TECHNISCHE INFORMATION NR. SI36-020

SERVICE INFORMATION NO. SI36-020

INSPECTION OR REPLACEMENT OF ENGINE SUSPENSION FRAME PART NO. 886567 ON ROTAX® ENGINE TYPE 912 AND 914 (SERIES)

MANDATORYSB-912-028 R1SB-914-016 R1

Siehe dazu Bild 1.

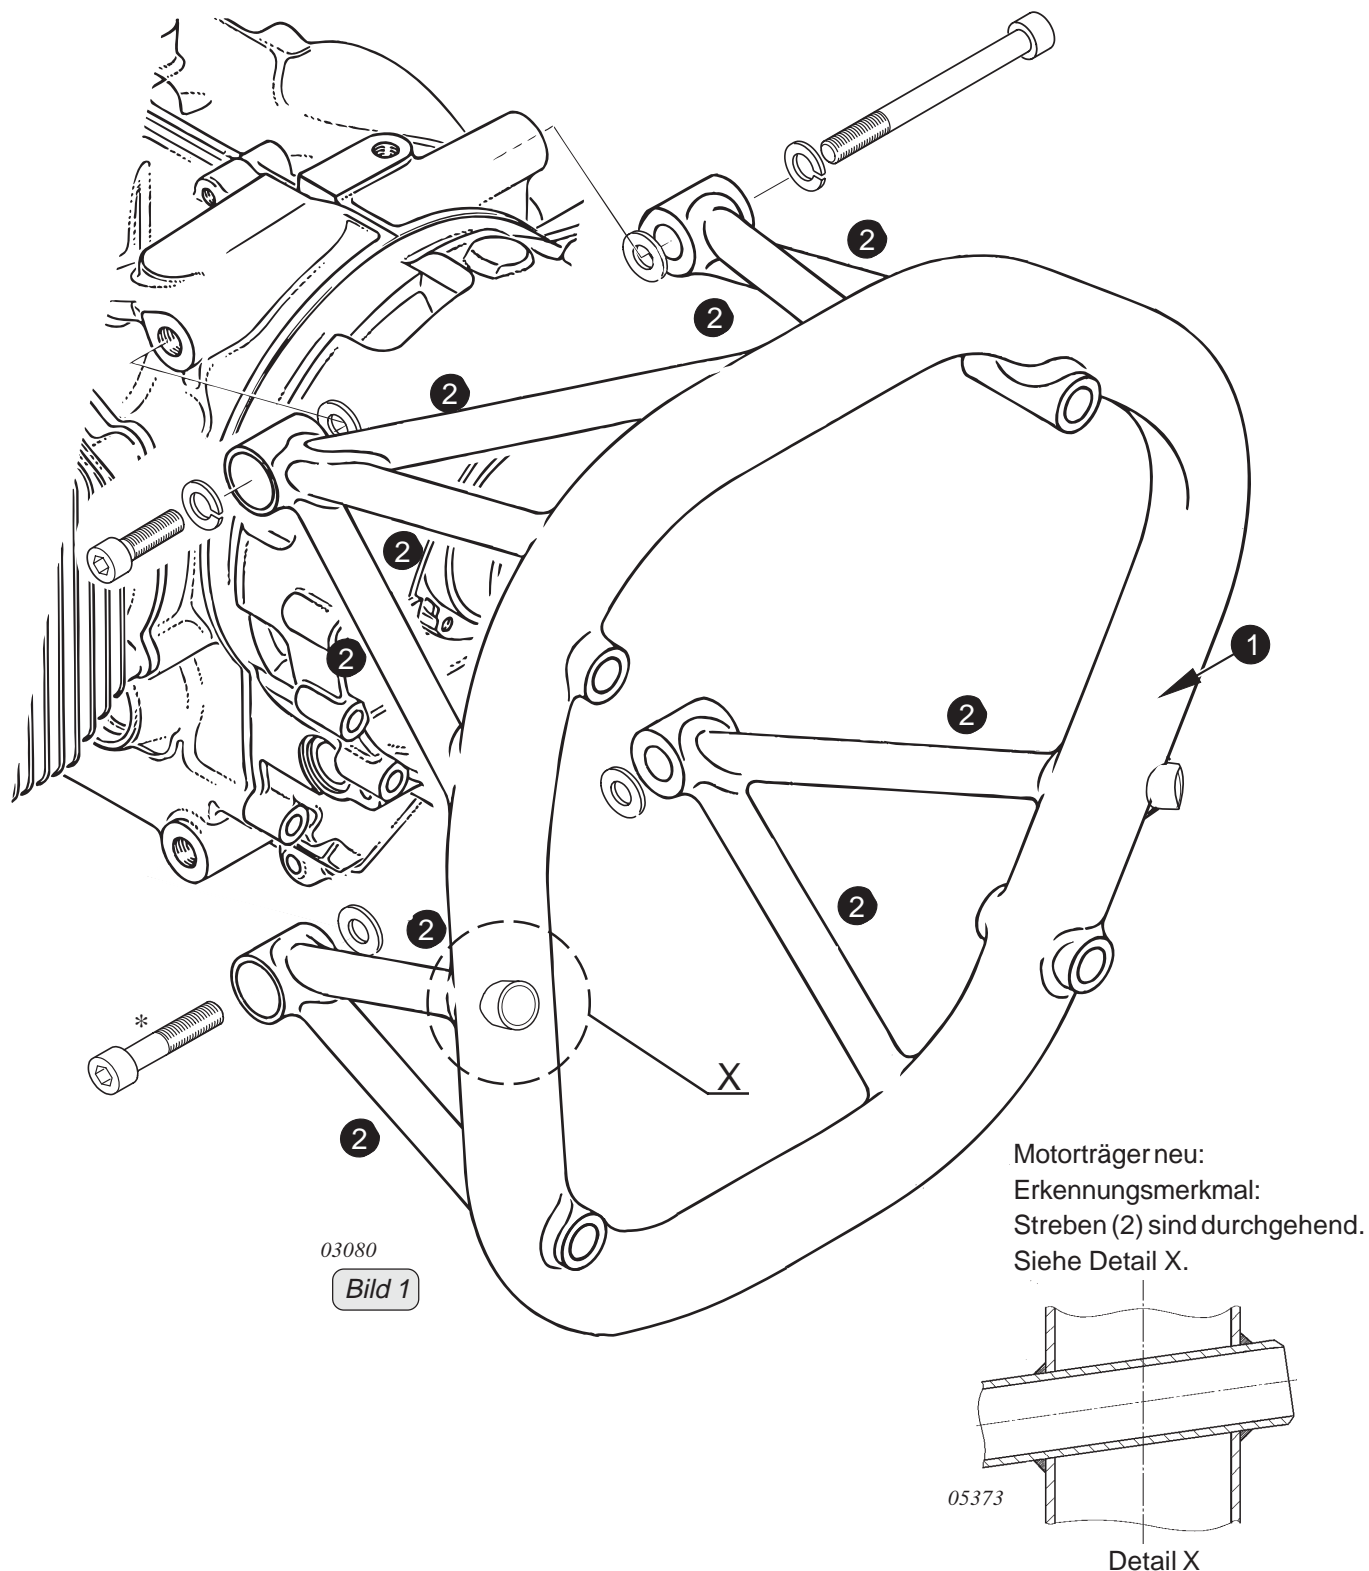
◆ **HINWEIS:** Detaillierte visuelle Kontrolle des Motorträgers im Bereich aller Schweißverbindungen zwischen dem Ringrohr (1) und den Streben (2). Siehe dazu Bild 1.

- Sollten Risse festgestellt werden, so ist der Motorträger entsprechend den Angaben des Zellenherstellers sofort zu demontieren und der Motorträger TNr. 886568 zu montieren, analog dazu ROTAX[®] 914 entsprechend dem letztgültigem Wartungshandbuch 914 F.

◆ **HINWEIS:** Falls notwendig ist ein Überstellungsflug zu einem Instandhaltungsbetrieb zulässig, sofern das Rohr bzw. Strebe nicht mehr als 50% durchtrennt ist. Bei einer vollständigen Durchtrennung ist eine sofortige Erneuerung notwendig.

see fig. 1

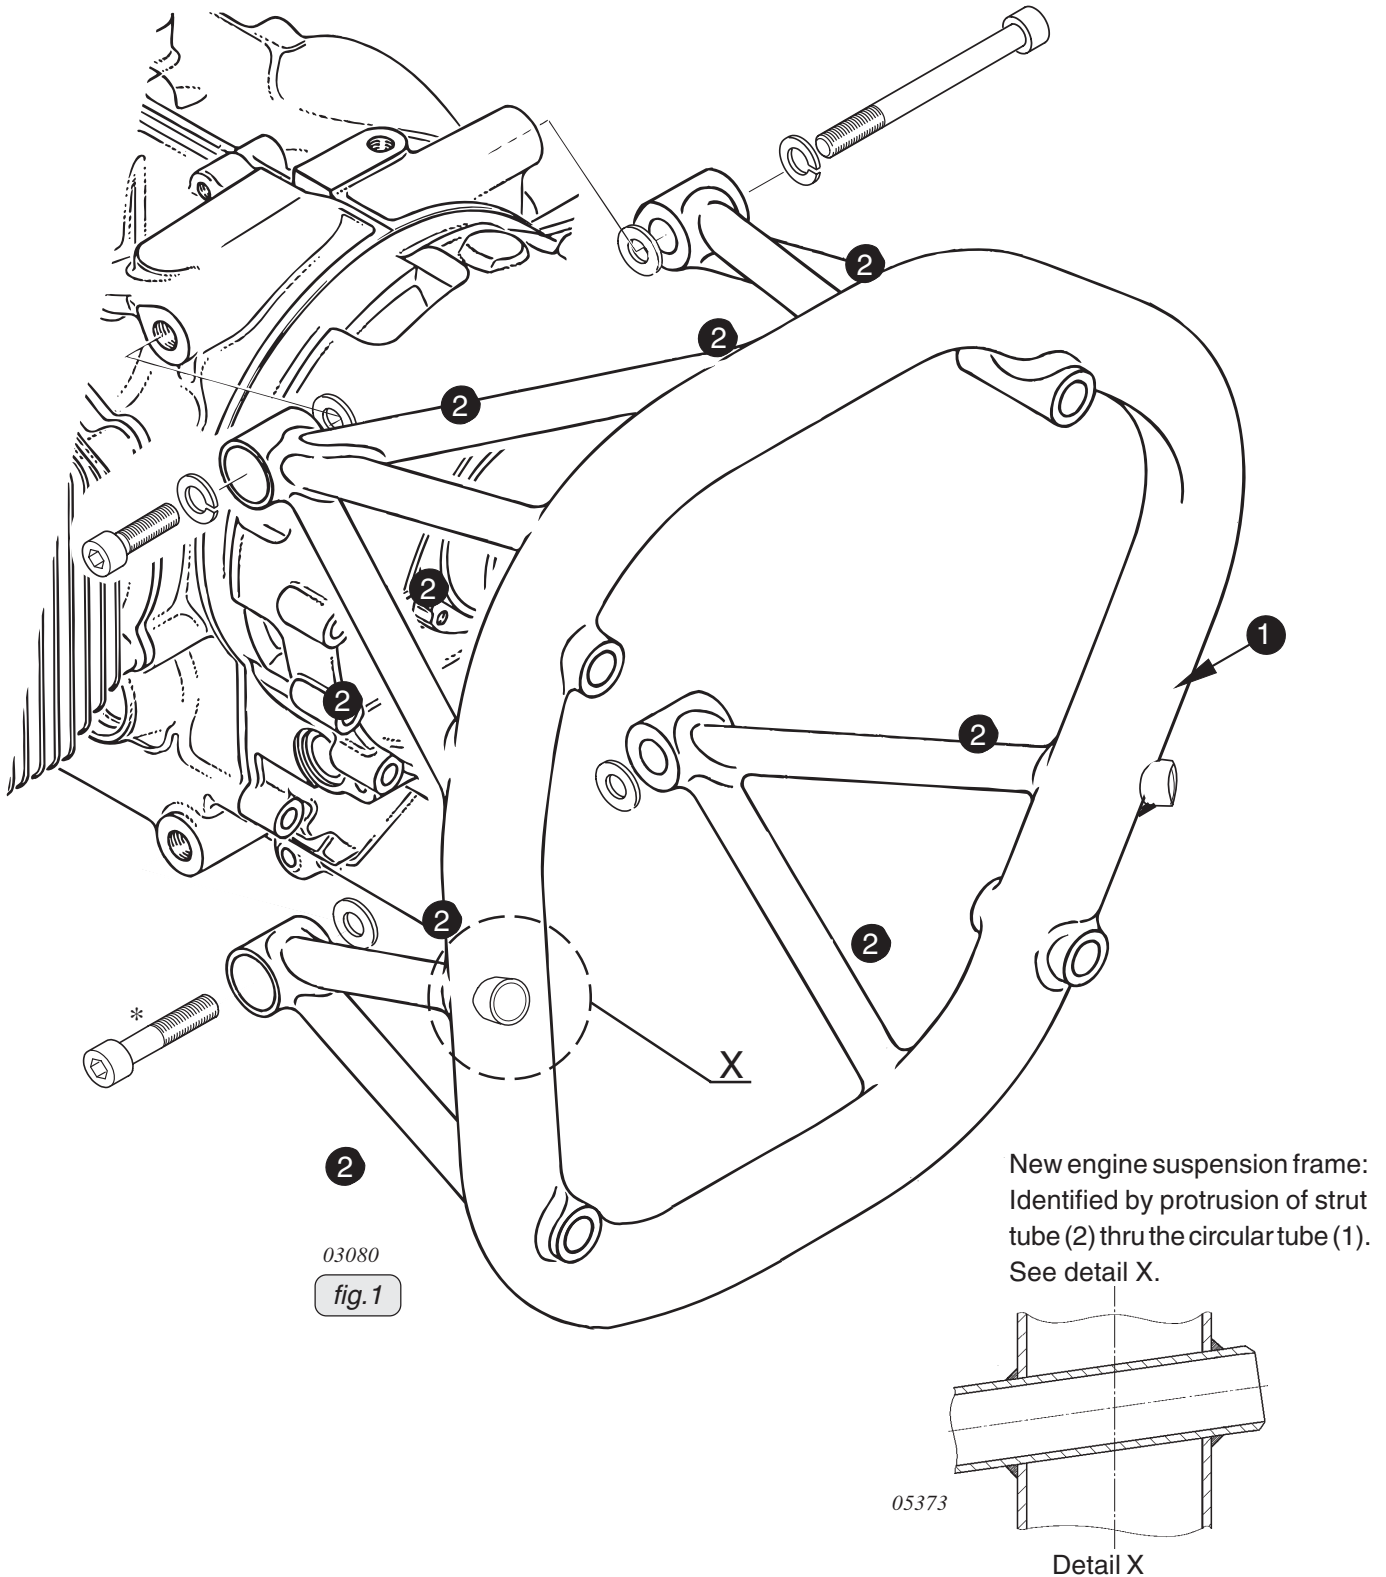
◆ **NOTE:** Inspect the welding connections of circular tubing (1) and the struts (2) of the suspension frame. See fig. 1.

- If cracks are detected replace the engine suspension frame in accordance to specification of the airframe manufacturer and install the engine suspension frame part no. 886568. This also applies to ROTAX[®] 914 engines in accordance with the relevant Maintenance Manual 914 F.

◆ **NOTE:** If absolutely necessary, and if only one of the circular tube or struts are cracked by not more than 50%, a ferry flight is permitted. A complete fracture replacement without delay is necessary.
